宮崎海岸侵食対策検討委員会 第7回技術分科会

資料7-3 Ⅲ. 検討事項 P13 誤記箇所

資料7-4 IV. 参考資料 P18 誤記箇所

4-(2) 突堤の規模の検討 天端の高さの検討 (検討結果)

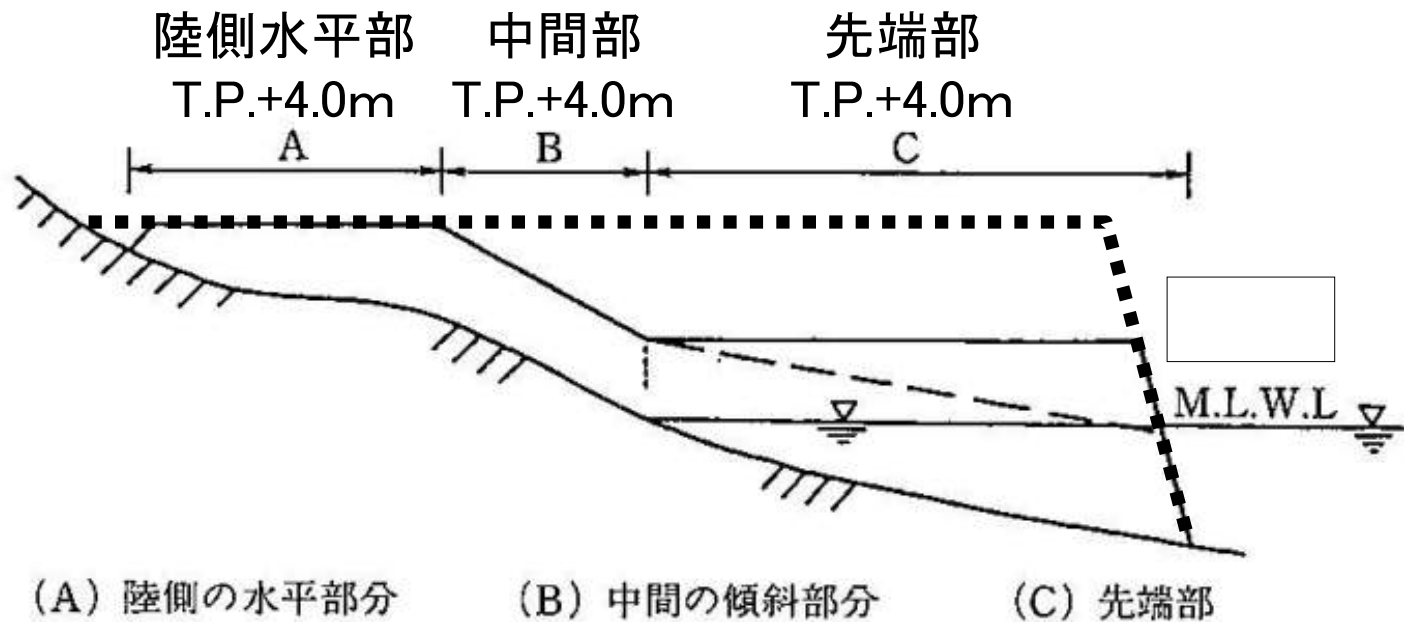
- 先端部: 年数回波進行波高が天端を超えない高さがT.P.+3.65~~~3.9~~mとなるが、施工性を考慮し、T.P.+4.0mとする。

- 中間部: 陸側水平部=先端部となることからT.P.+4.0mとする。

天端の高さは、陸側の水平部分・中間の傾斜部分・先端部ともにT.P.+4.0mを基本とする。
